**Demande d'autorisation présentée par la Ville de Genas portant sur la réalisation d'un affouillement, en vue de l'aménagement de bassins d'infiltration d'eaux pluviales, lieu dit « La Grande Plaine, quartier de Quincieu »**

**ENQUETE PUBLIQUE du 4 novembre 2013 au 4 décembre 2013 inclus**

**MEMOIRE EN REPONSE pour le Commissaire Enquêteur  
Enquêtes publiques Bassin de Quincieu  
VILLE DE GENAS – 23 Décembre 2013**

**Demandes d'autorisations présentées par la Ville de Genas  
portant sur la réalisation d'un affouillement, et l'aménagement  
de bassins d'infiltration d'eaux pluviales, lieu-dit «La Grande  
Plaine, quartier de Quincieu».**

Plans de localisation de la rue de Quincieu et du trajet des camions en phase de travaux

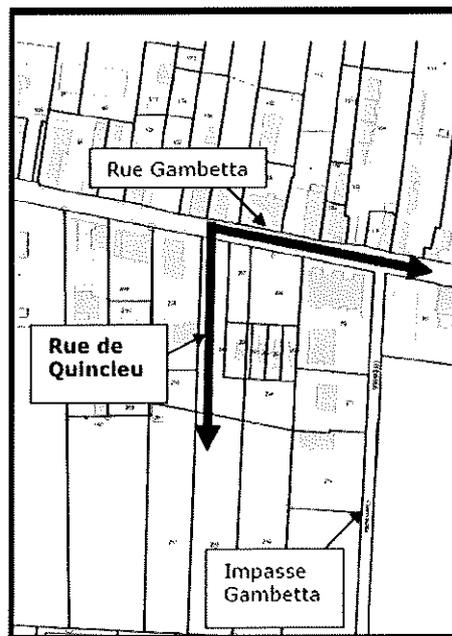
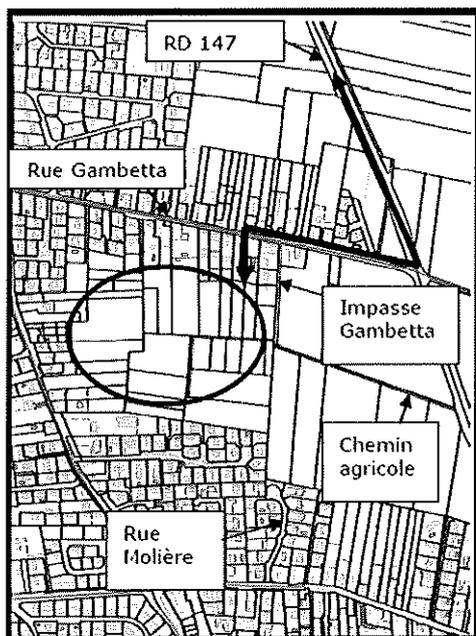
### **Observations 1.1, 1.5, et 1.7 : Accès au Chantier durant la phase des travaux**

Sur le schéma figurant en p71, trois cheminements possibles pour les camions accédant au chantier, sont identifiés : deux via la rue Pasteur et un troisième au Nord, via la rue de Quincieu.

Sans attendre cette étape, la commune de Genas étudiera plus précisément l'accès par la rue de Quincieu. Cette voie présente l'avantage de raccourcir le cheminement emprunté par les camions sur la rue Gambetta d'un tiers, en son extrémité est, sur la partie la moins densément peuplée, et à proximité de la RD 147.

La rue de Quincieu est constituée par une seule parcelle référencée AP 88, accessible au niveau du 42 rue Gambetta.

Cette voie privée appartient à un promoteur immobilier implanté sur Genas, la société Prestibat, qui possède des terrains sur le site de Quincieu. Les négociations sont donc tout à fait envisageables avec cette société à très court terme.

Enfin, cette voie est suffisamment large pour que les camions puissent accéder librement. Ces caractéristiques présentent des avantages suffisants pour l'envisager en tant que voie d'accès principale.

Plan projet pour l'organisation de la phase chantier

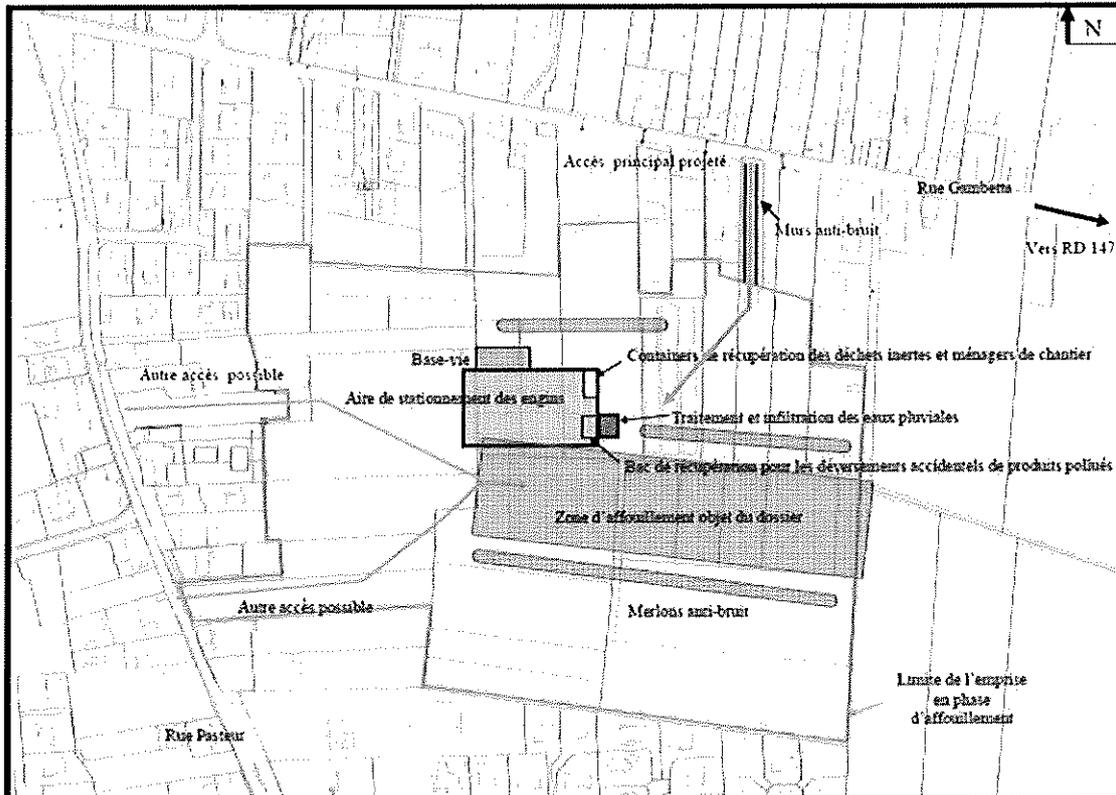
**Observation 1.4 : Talus antibruit le long de l'accès principal au chantier**

L'étude d'impact au paragraphe « 2.5 Nuisances dues au bruit et aux vibrations » (p 63), traite de cette nuisance et rappelle la réglementation en vigueur. Le site d'affouillement, distant de plus de 80 m des plus proches habitations sera entouré de merlons anti-bruits tel que décrits au paragraphe 2.5.3 « Mesures proposées » (p 66), et sur le schéma en p 6 du présent mémoire.

Le dossier de présentation du projet en p 24 indique l'installation d'équipements anti-bruits le long de l'accès au site. Ces systèmes seront mis en œuvre le long de la rue de Quincieu. La remarque de M Revol, dont la propriété est située rue Pasteur, n'a donc plus lieu d'être, à moins que l'accès principal du chantier soit réalisé sur cette voie. Dans ce cas, les murs anti-bruit prévus seront installés au droit de sa parcelle.

Plan de zonage du PLU de Genas, issu de la modification n°3 du PLU approuvée par délibération du Conseil Municipal le : 25 juin 2013

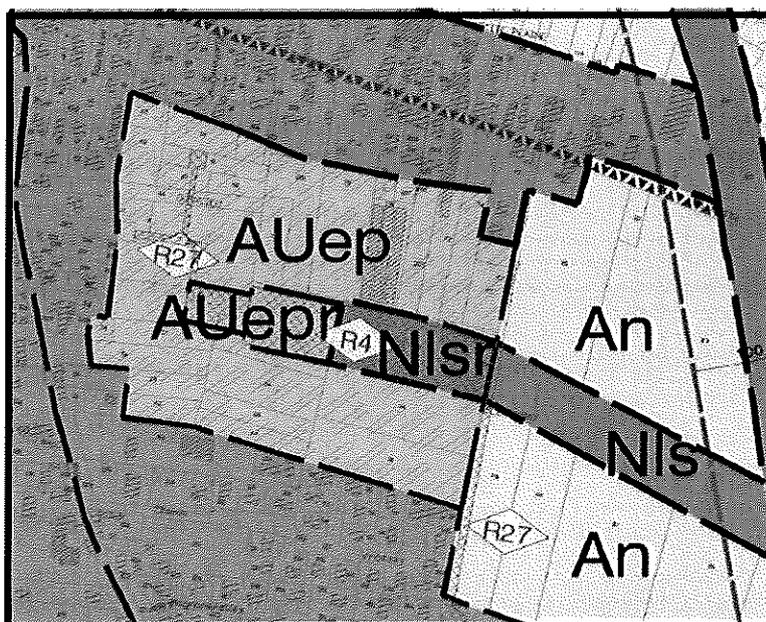
**Observation 1.5 : Projet de la zone pavillonnaire entourant le futur bassin de rétention et d'infiltration ? Combien de maisons ? Superficie minimum pour la construction d'une maison ? Démarrage du projet ? Si projet déjà validé, peut-on le consulter ?**

Comme précisé en réponse à l'observation 1.3, la Commune a choisi délibérément de travailler sur le projet de bassin en prenant en compte le futur environnement pavillonnaire immédiat, ceci d'une part afin de dimensionner le bassin pour pouvoir récolter les eaux pluviales du lotissement qui serait mis en œuvre en zone AUep du PLU autour des bassins, mais également pour rechercher une parfaite intégration des équipements publics dans ce que le PLU identifie comme un futur secteur d'habitation.

Pour autant elle ne maîtrise pas les délais de création de cette opération immobilière privée. Aucun permis de lotir n'ayant été autorisé elle ne peut également présenter officiellement ce projet au public.

A partir de ce schéma de principe, et en conservant une densité urbaine proche des quartiers environnants, la commune estime la capacité constructive de l'ensemble de la zone AUep à 99 lots environs répartis de la manière suivante :

Plan de localisation des fréquentes Inondations

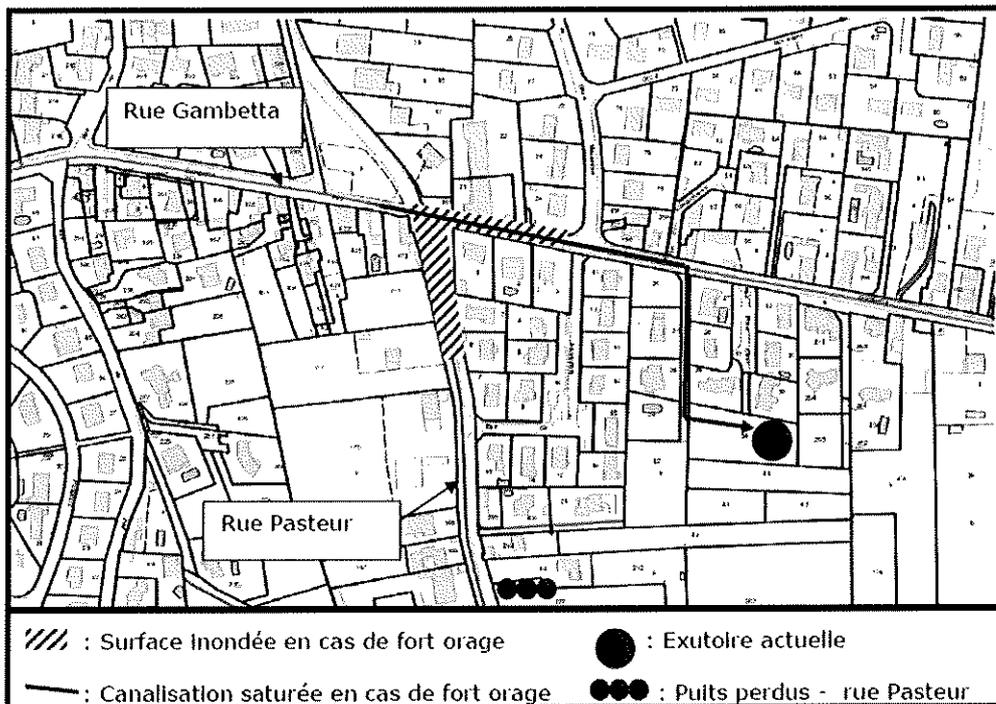
Pourriez-vous apporter des éléments sur les problèmes d'inondation rencontrés dans le secteur :

Or, aucun exutoire ne stockant et traitant efficacement les eaux pluviales des bassins versants de l'Est de Genas (Quincieu, Mourguet, et Fraternité), les eaux stagnent au point le plus bas du réseau, remontent les canalisations et débordent par les grilles avaloir les plus proches, celles au carrefour de la rue Gambetta et de la rue Pasteur.

Actuellement, la canalisation de la rue Gambetta d'un diamètre 1800 traverse l'impasse accessible depuis le 19 de la rue Gambetta, et aboutit à un ouvrage provisoire non réglementaire installé sur la parcelle communale AP 34, comme précisé en page 19 du rapport de présentation.

### Plan projet pour l'organisation de la phase chantier

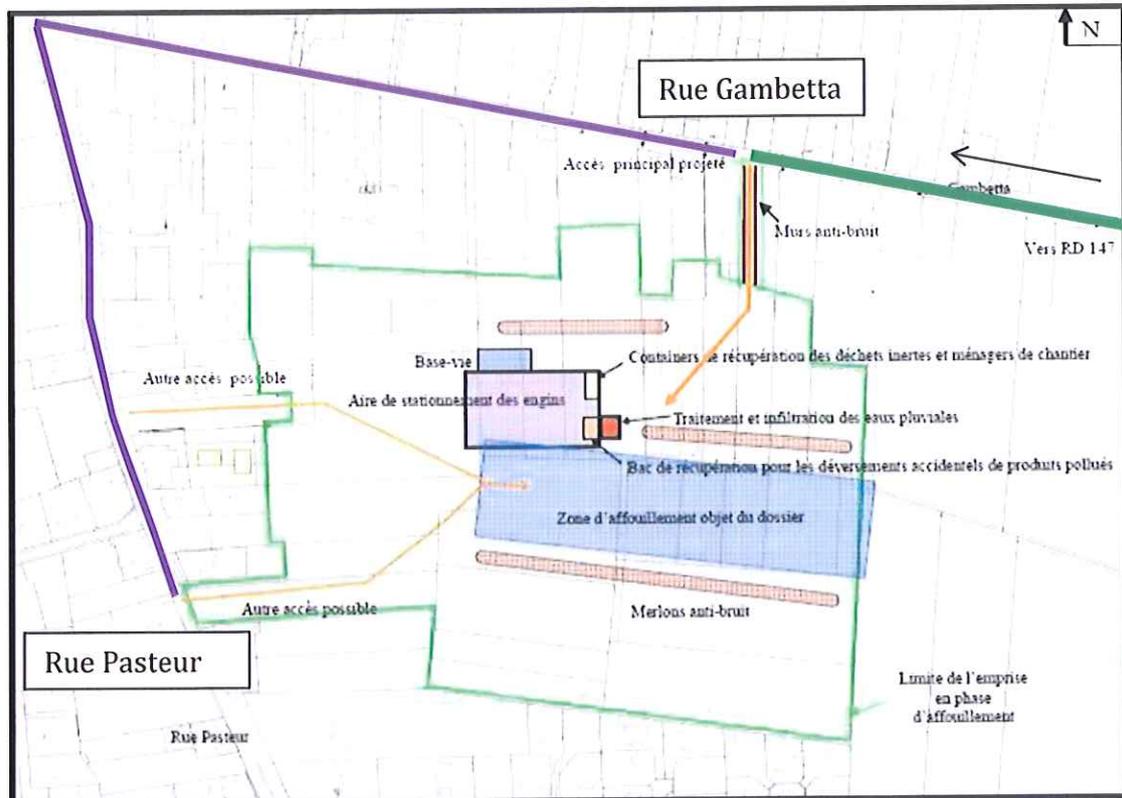
Au cours de l'enquête publique, plusieurs riverains ont fait part des nuisances (perturbation de la circulation, circulation alternée, dégradation de la rue qui vient d'être refaite...) qu'engendrerait le chantier avec une voie d'accès par la rue Gambetta et la rue Pasteur. Plusieurs alternatives ont été proposées :

- Scénario 1 : accès par un chemin agricole orienté est-ouest depuis la RD 147,
- Scénario 2 : accès par l'impasse Gambetta
- Scénario 3 : accès par la rue de Quincieu.

- Accès principal initial (rue Gambetta, rue Pasteur)
- Accès principal maintenu (début rue Gambetta)
- Accès principal projeté (rue de Quincieu) – modification

Le passage des camions par la rue de Quincieu, tel que proposé par la commune, permettrait d'éviter le transit par une bonne partie de la rue Gambetta et de la rue Pasteur et donc la réduction des nuisances pour les riverains des maisons situées le long de ces deux rues. Seuls les riverains de la rue de Quincieu se retrouveraient plus impactés par cette modification de tracé qui ne concerne que quelques habitations.

Comme la commune de Genas s'y engage dans son mémoire en réponse aux observations du public, il sera pertinent d'étudier puis de confirmer une voie d'accès principal au chantier par la rue de Quincieu. Cette option générerait moins de nuisances pour les riverains des rues Pasteur et Gambetta.
